## INSTRUKCJA SERWISOWA

### Modyfikacje regulatora B w silnikach ROTAX® typ 912i (wszystkie wersje)

ATA System: 76-10-00 Blok zasilania

Rys. 2

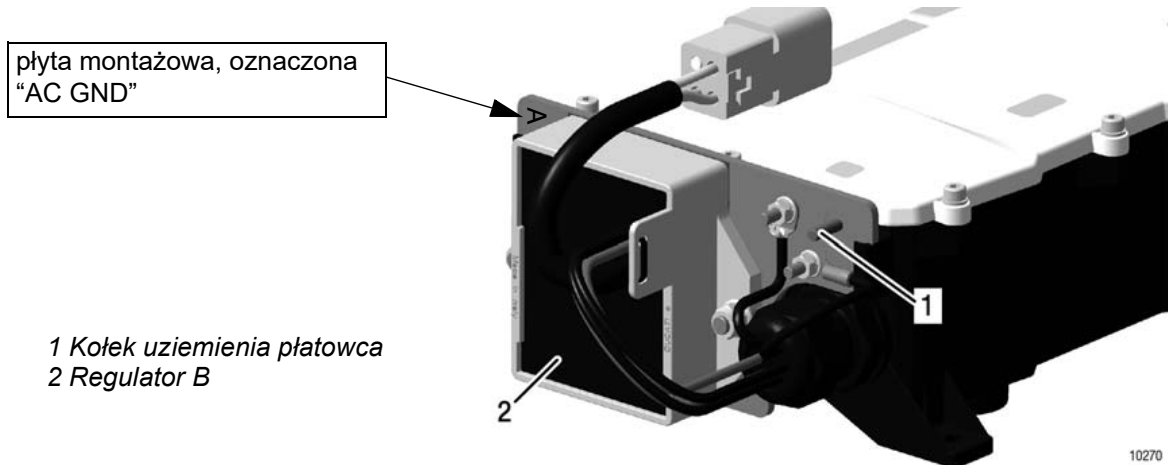
**WSKAZÓWKA:** Do bezpiecznego zaciśnięcia końcówek M6 może być konieczne zastosowanie przyrządu do zaciskania odpowiedniego dla końcówek oczkowych typu PIDG (np. . KNIPEX MultiCrimp nr 97-39-06).

Rys. 1

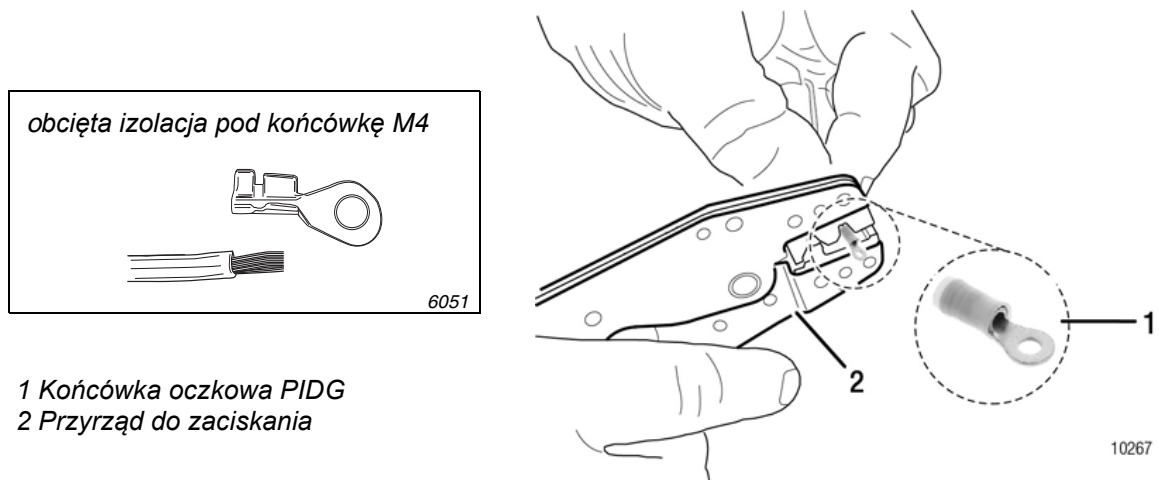
Podczas modernizacji nowego regulatora B (nr części 864395) do starszego silnika, podłączenie uziemienia płyty AC GND musi zostać zastąpione mniejszymi końcówkami oczkowymi M4.

Patrz [Rys. 1](#).

W celu wykonania modernizacji podłączenia z M6 na M4, należy wykonać kroki:

Krok	Procedura
1	Obetnij końcówkę M6 standardowym obcinaczem.
2	Obetnij ok. 6mm izolacji z przewodu
3	Zaciśnij nowe końcówki oczkowe M4 przyrządem do zaciskania.
